Ministero della Transizione Ecologica

Commissione Tecnica di Verifica dell'Impatto Ambientale – VIA e VAS

Parere n. 329 del 10 ottobre 2022

Progetto:	<p><i>Variante ex Art. 169 Dlgs n. 163/2006</i></p> <p><i>Linea ferroviaria AV/AC Verona - Padova. Primo Lotto Funzionale Verona - bivio Vicenza (escluso Nodo di Verona Est).</i></p> <p><i>Opere di cantierizzazione del I lotto costruttivo</i></p> <p>IDVIP 8649</p>
Proponente:	<p><i>Consorzio IRICAV Due</i></p>

Figura 15 Confronto planimetria PD (rosso) PE (verde)

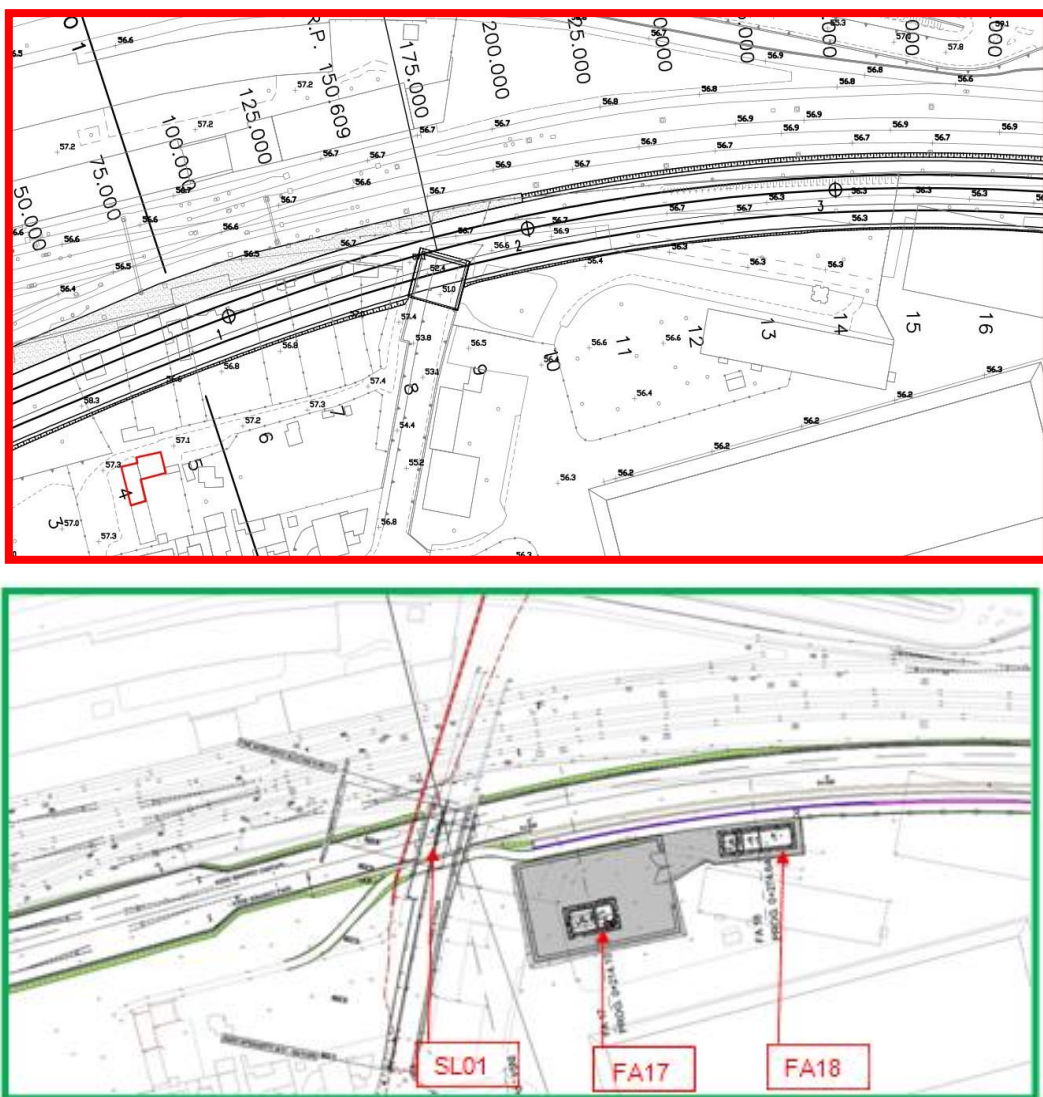
Le cabine sono collocate su un piazzale recintato, l'accesso al piazzale avviene tramite la pista di servizio che confluisce in una area comune tra i fabbricati FA17 e FA18

Nell'area identificata dal mappale 300, in periodo successivo all'approvazione del CIPE del 1 Lotto Funzionale Verona – Bivio Vicenza, è stato apposto un vincolo nell'area occupata da:

Figura 16 Planimetria prolungamento sottopasso SL01

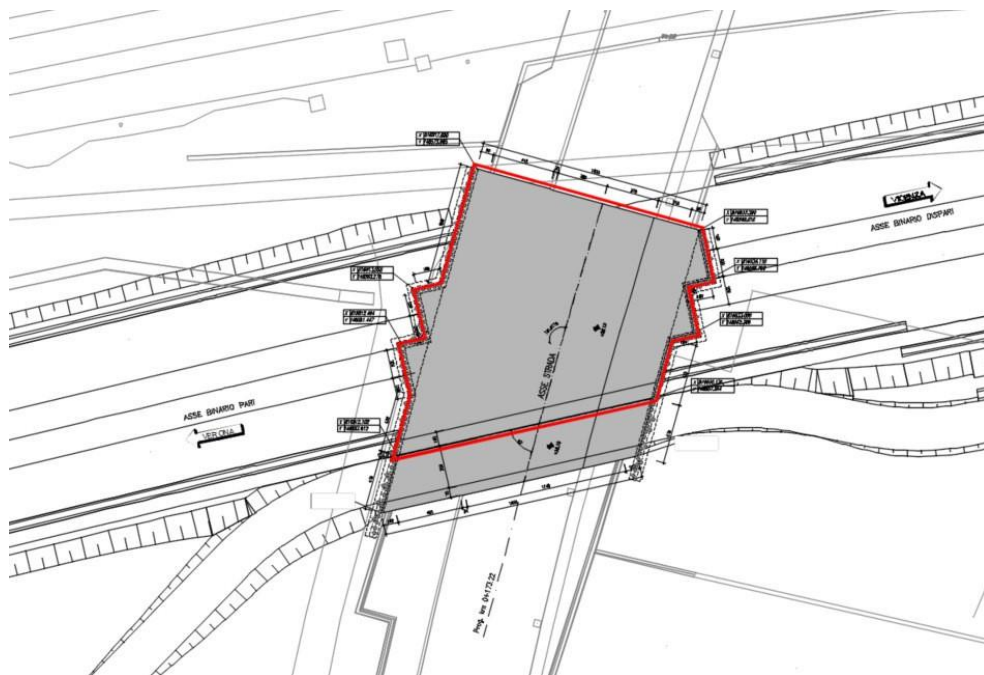
L'intervento SL01 prevede il prolungamento lato sud del sottopasso esistente della linea ferroviaria in modo da renderlo compatibile con il futuro ampliamento della sede ferroviaria (Linea AV). Il sottopasso di progetto sarà utilizzato anche per il passaggio della pista ciclopedonale, attualmente situata sul lato ovest della carreggiata. Diversamente da quanto previsto nel PD l'opera è caratterizzata da un prolungamento anche verso la struttura esistente per poter assicurare il passaggio di entrambi i nuovi assi ferroviari su una struttura unica e omogenea, evitando così transizioni su opere di diversa rigidezza, anche considerata la forte inclinazione tra l'asse ferroviario e l'asse stradale.

Figura 17 RI01 – IN94 – RI01A – RI02 Particellare di PD; RI01 – IN94 – RI01A – RI02 Particellare di PE con sovrapposta la planimetria di progetto, in magenta le nuove aree di occupazione

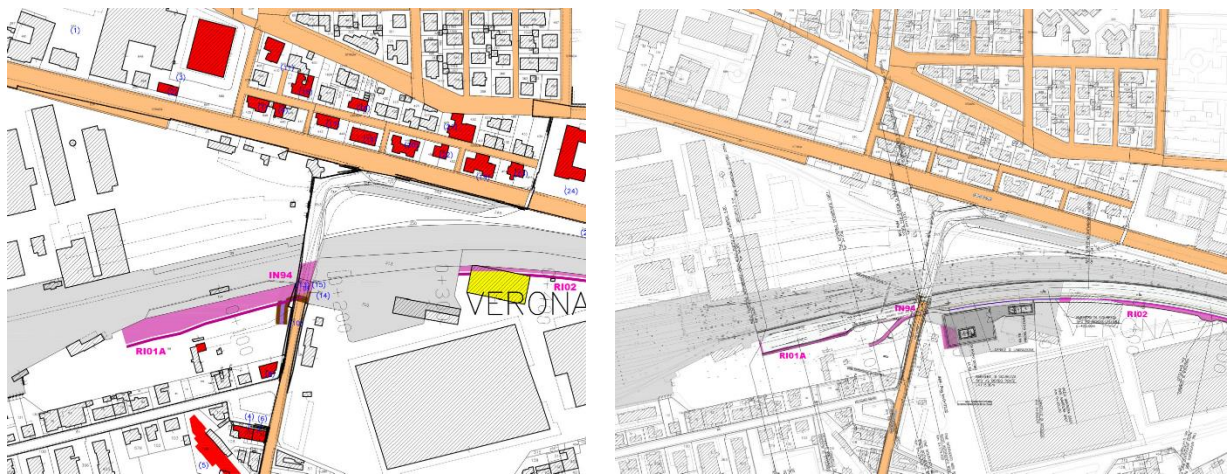
A seguito di verifiche topografiche di dettaglio si è reso necessario rettificare la sezione e l'andamento planimetrico dello stradello di servizio che corre parallelamente alla linea, al fine di migliorare l'accessibilità alle opere e rendere agevoli le operazioni di manutenzione. La larghezza dello stradello è pari a circa tre metri.

Tale modifica ha comportato minime variazioni del Piano particellare di esproprio.

Figura 20 Piano particellare di esproprio PD

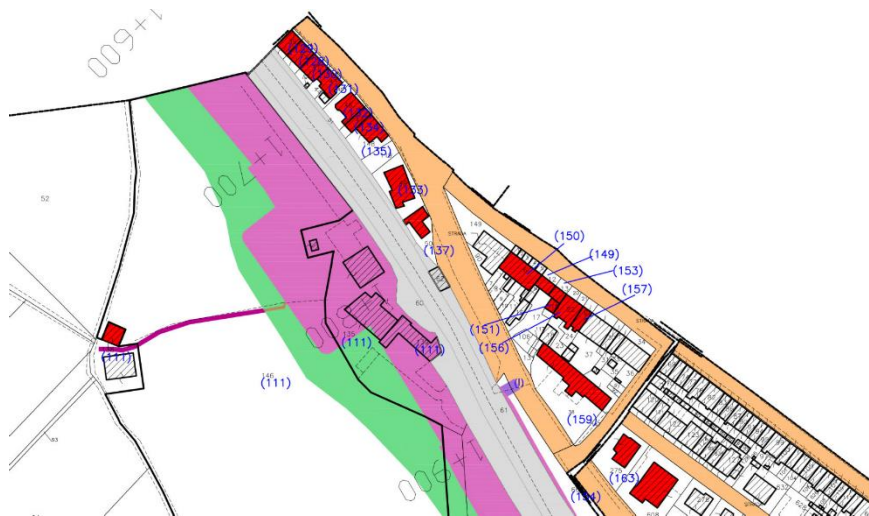
Si è reso necessario prevedere un leggero ampliamento del bacino di laminazione, incrementando la lunghezza dell'invaso di circa 20 m in direzione nord ovest. Si riportano di seguito gli stralci dei particellari di PD e di PE con evidenziazione dell'area di occupazione in ampliamento.

Figura 22 Piano particellare di esproprio PD; Piano particellare di esproprio PE con sovrapposta la planimetria di progetto, le nuove aree di occupazione sono evidenziate con cerchio blu

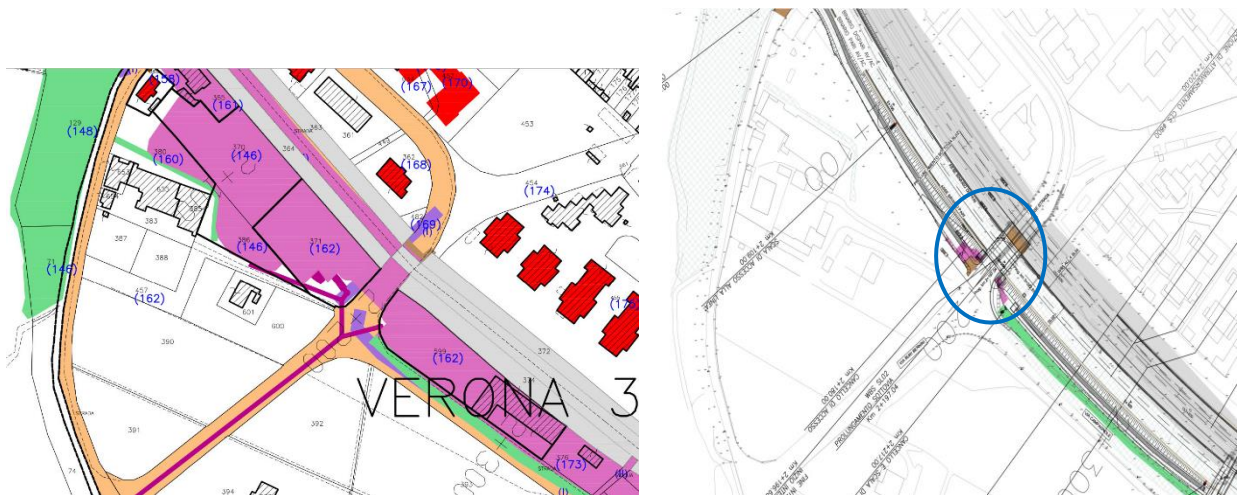
Relativamente al prolungamento del sottovia al km 2+197,04 (SL02) è sorta la necessità di inserire dei muri per il sostegno del rilevato di linea che hanno determinato un leggero allargamento dell'area di occupazione dell'opera.

Figura 24 Planimetria di progetto, in rosso l'area oggetto di modifica

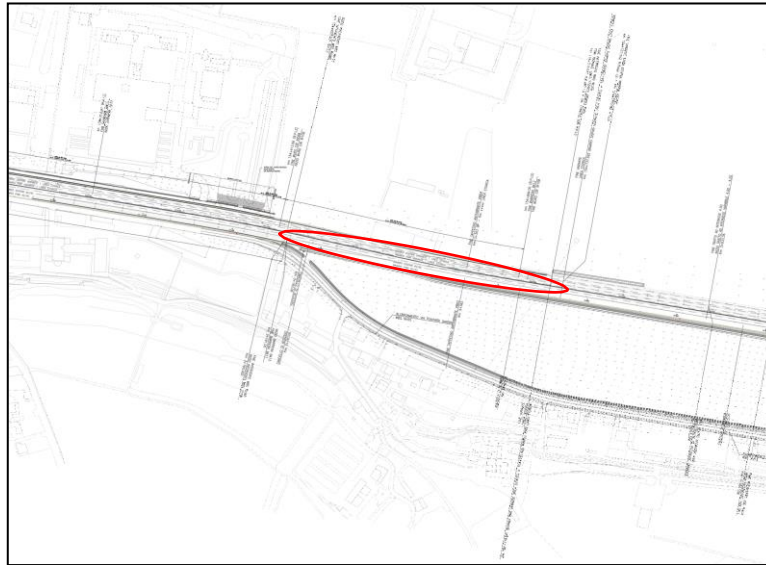
Tale modifica non comporta alcun impatto aggiuntivo rispetto a quanto già analizzato in fase di progetto definitivo, sia in considerazione delle dimensioni delle nuove aree di occupazione (larghezza media 1,5 m) necessarie per la rettifica del fosso, sia in relazione alla tipologia di opera.

Figura 25 Planimetria di progetto idraulico

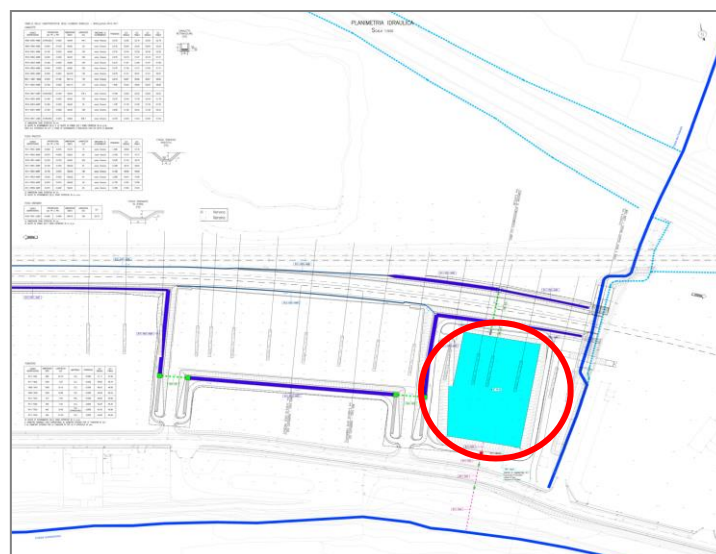
Si prevede un ampliamento del bacino di laminazione.

Figura 26 Planimetria di progetto idraulico, con cerchio rosso è evidenziato il canale di smaltimento delle acque di piattaforma

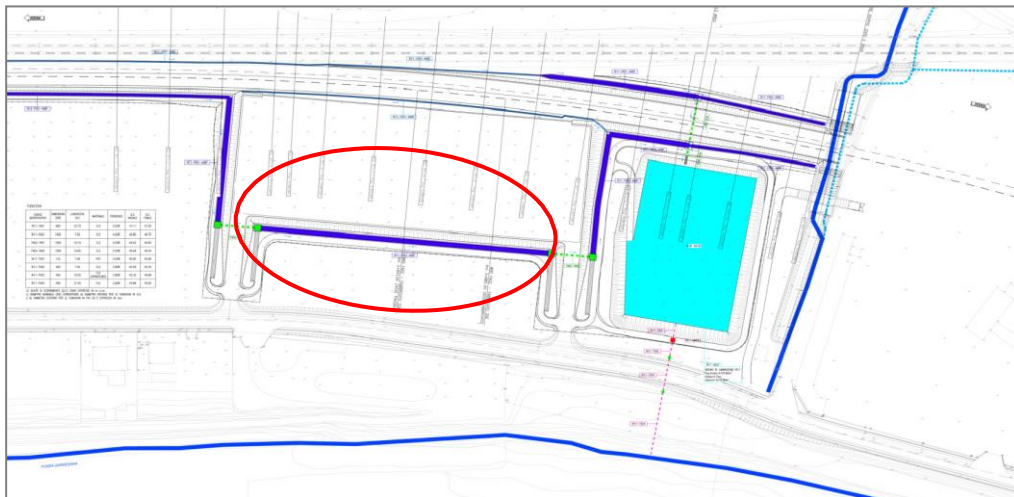
Si prevedere un leggero ampliamento del piazzale.

Figura 27 Planimetria di progetto IN17

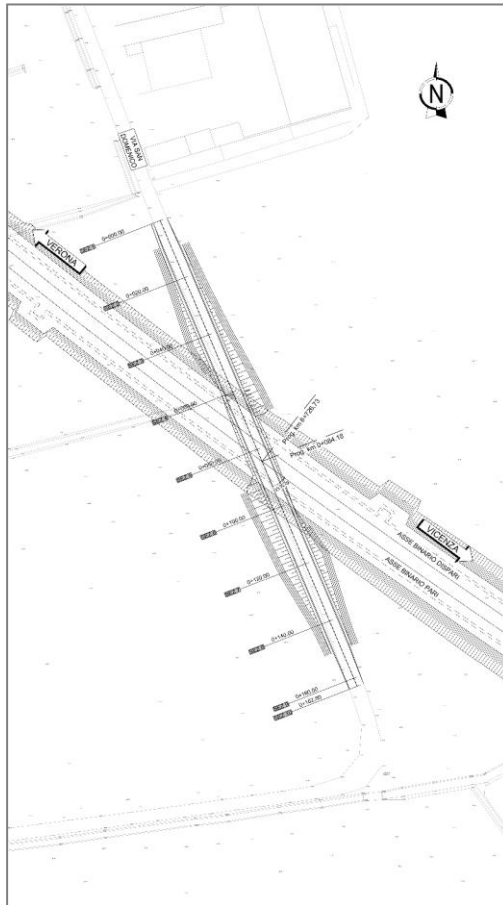
E' emersa la necessità di modificare leggermente il profilo altimetrico di via San Domenico, nel tratto corrispondente all'attraversamento della galleria artificiale, con inserimento di due piccole scarpate stradali in terra. L'inserimento delle due scarpate richiede l'acquisizione di nuove aree.

Figura 29 Confronto Planimetria di progetto definitivo e Planimetria di progetto esecutivo

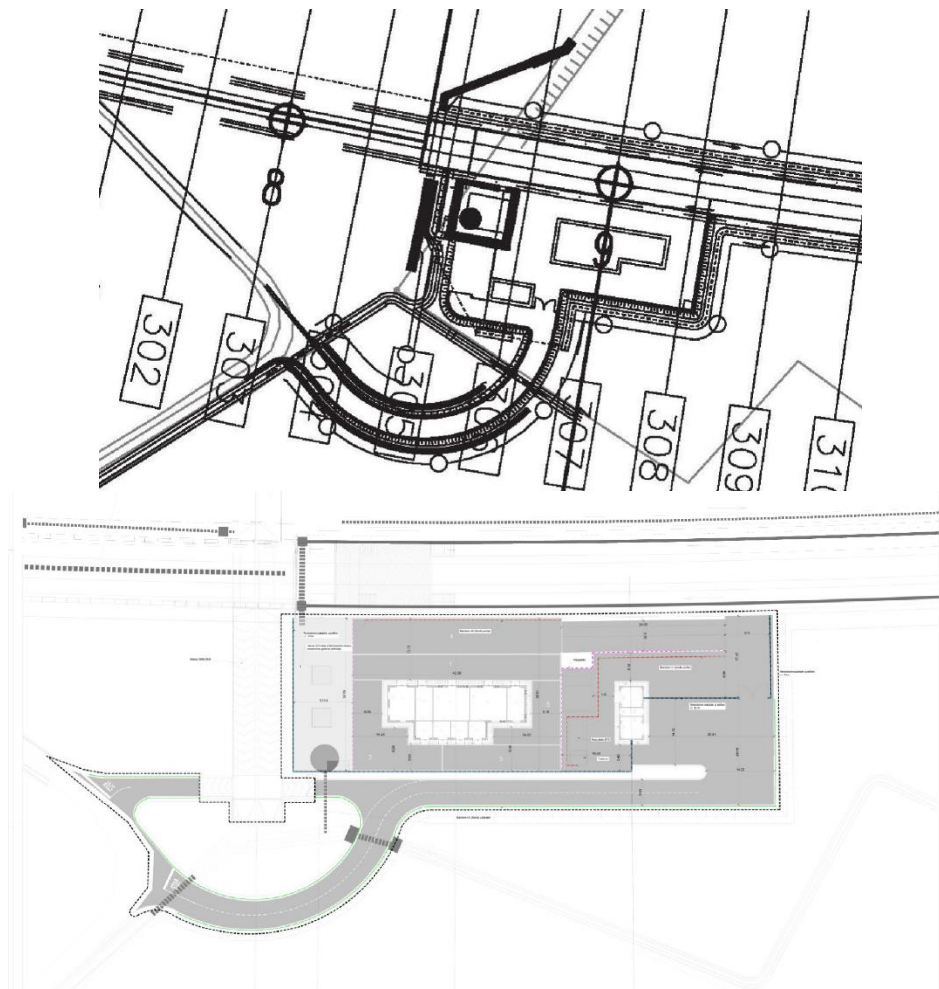
Nello sviluppo del progetto esecutivo è stata introdotta una modifica al sistema di accesso del Fabbricato di emergenza per operazioni di soccorso in galleria ed impianti di sollevamento (FA04) posto al Km 6+875, attraverso il prolungamento della strada di accesso per una lunghezza pari a circa m 50 e l'inserimento di un piccolo slargo di ingresso. Si riportano le planimetrie di progetto PD e PE.

Figura 30 Stralcio Piano Particellare di esproprio PD, stralcio Piano Particellare di esproprio (PE) con sovrapposta la planimetria di progetto, le nuove aree di occupazione sono evidenziate con cerchio blu

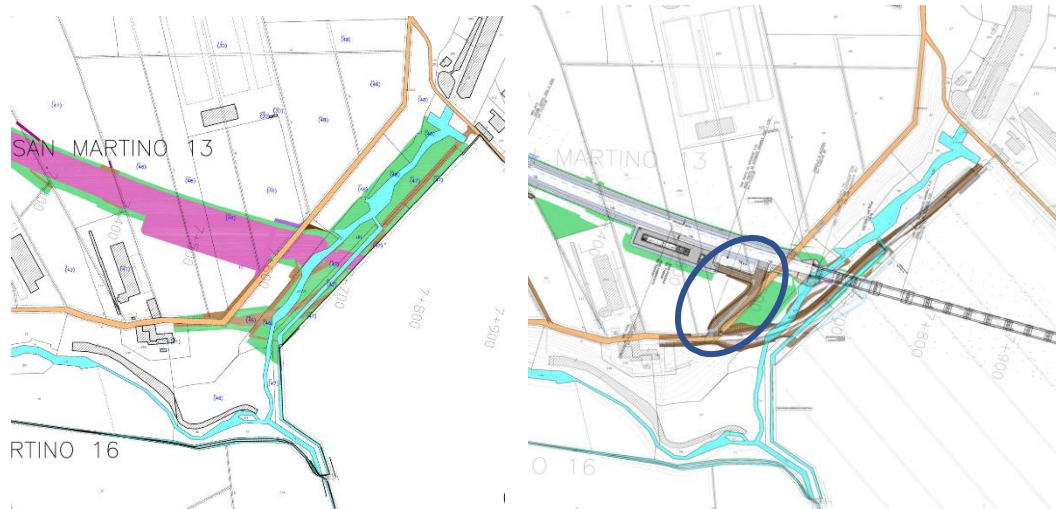
Nello sviluppo del progetto esecutivo è stata introdotta una modifica al sistema di accesso del Fabbricato PT posto al Km 7+475 (FA04), con allargamento a sei metri della stradina di accesso che si innesta su via Chievo, prevista in PD di sezione pari a m 3. Si riportano di seguito gli stralci del piano degli espropri di PD e di PE dal cui confronto si evincono le nuove aree di occupazione.

Figura 32 Stralcio Piano Particellare di esproprio PD, Stralcio Piano Particellare di esproprio (PE) le nuove aree di occupazione sono evidenziate con cerchio blu

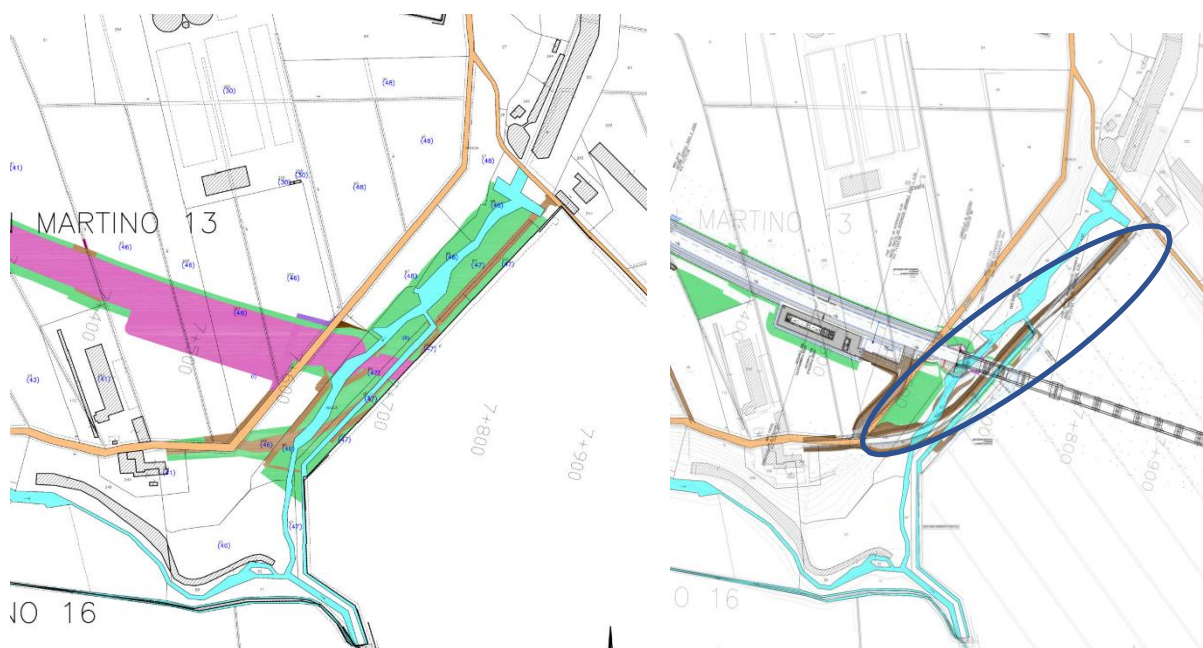
Prevede l’acquisizione di nuove aree di esproprio in aggiunta a quanto previsto in progetto definitivo. Nello sviluppo del progetto esecutivo della deviazione della via Chievo dal km 7+508,68 al km 7+809,65 sono stati apportati approfondimenti progettuali in funzione del maggior grado di dettaglio dei rilievi celerimetrici.

Figura 34 Modifica accesso fabbricato SSE- Confronto planimetria. Riquadro rosso Stato di fatto - Riquadro Verde PE –La modifica ha eliminato le interferenze con il metanodotto

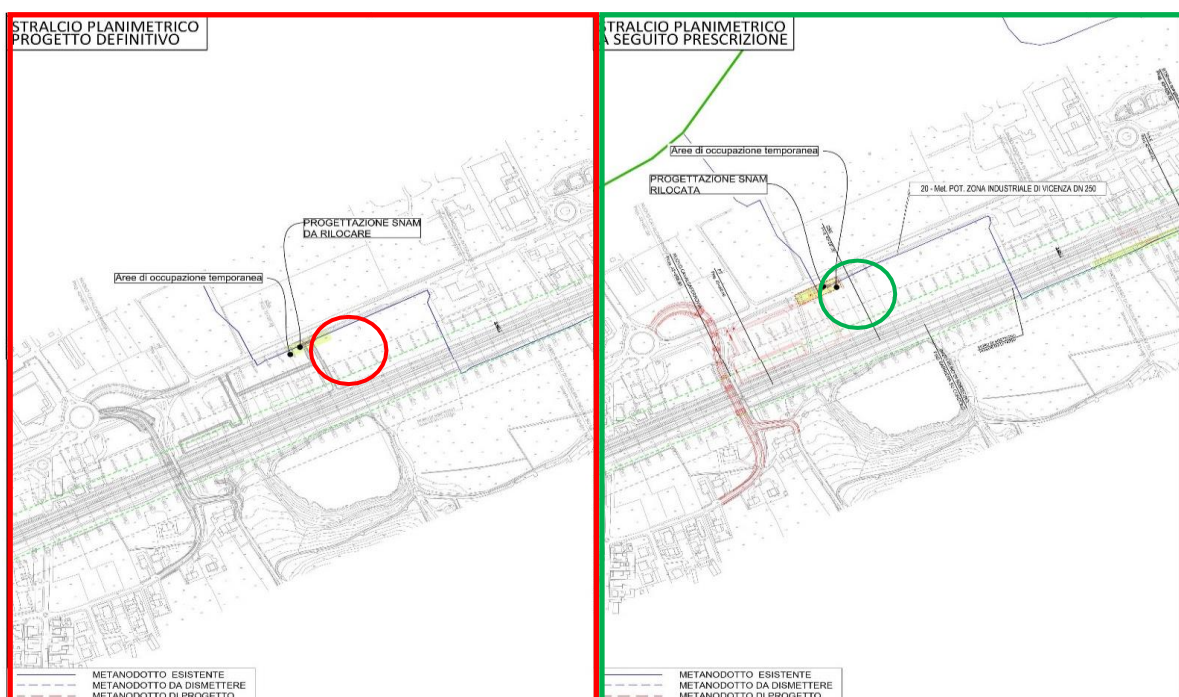
La variante in oggetto è situata circa 1 km a nord dell'abitato di Altavilla Vicentina (VI), in particolare la prescrizione n. 50 al p.to d è stata recepita spostando l'accesso del fabbricato SSE dal km 43+300 al Km 43+200 in maniera da evitare interferenze con il metanodotto esistente Pot. Zona ind. di Vicenza dn 250. Nel tratto prossimo a via delle Scienze è stato inoltre modificato il tracciato del metanodotto previsto in PD per effetto delle modifiche introdotte nell'avanzamento progettuale delle viabilità ricadenti nel Secondo Lotto Funzionale "Attraversamento di Vicenza". Il progetto esecutivo, pertanto, è stato sviluppato considerando le prescrizioni sopra riportate.

Si riporta un confronto tra gli stralci planimetrici del Progetto Definitivo e della presente variante elaborata a seguito delle prescrizioni CIPE.

Figura 35 Confronto planimetria - Riquadro rosso PD - Riquadro Verde PE.

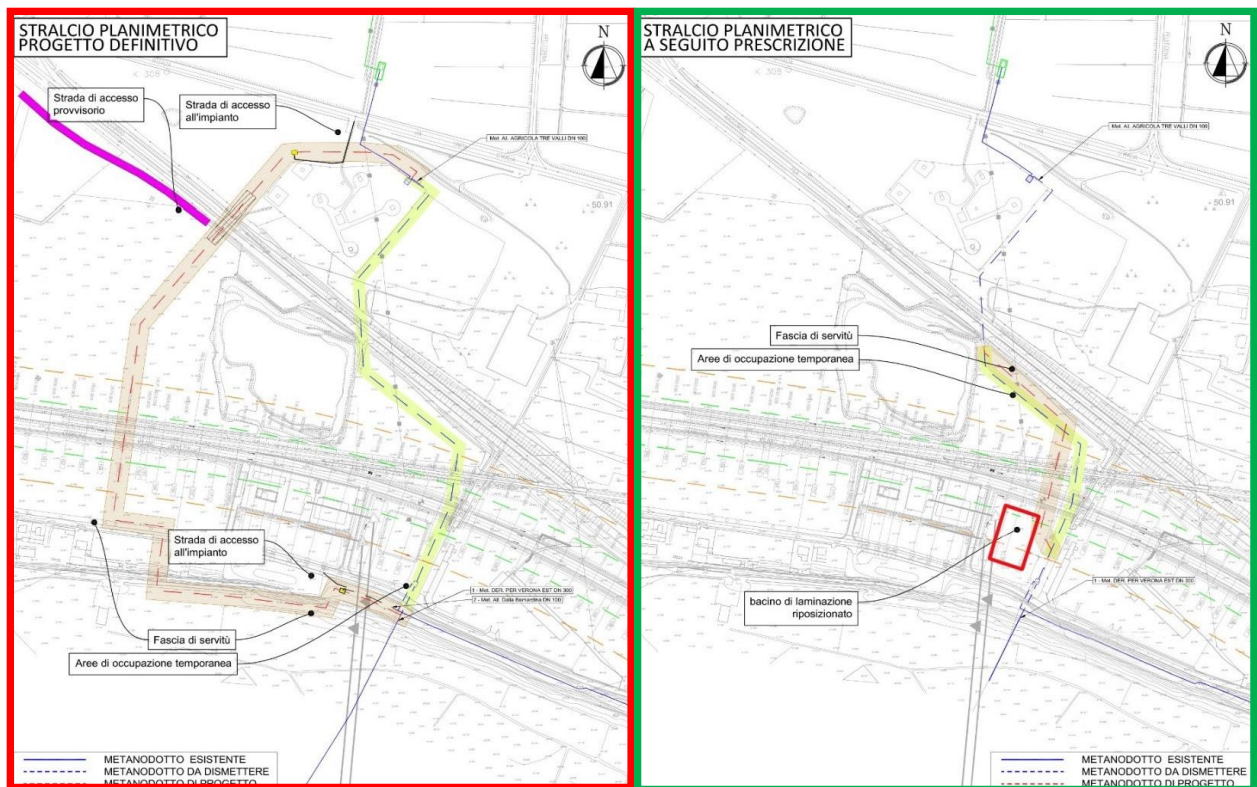
Gli interventi previsti dalla presente variante consistono nella modifica del tracciato del metanodotto al fine di non creare interferenze tra lo stesso e le aree di intervento del PUA Cercola. Tale modifica comporta una notevole riduzione dell'estensione del tracciato, infatti mentre la lunghezza nella configurazione di progetto definitivo è pari a 1277 m, nella configurazione prevista a seguito recepimento della prescrizione è pari a m 343.
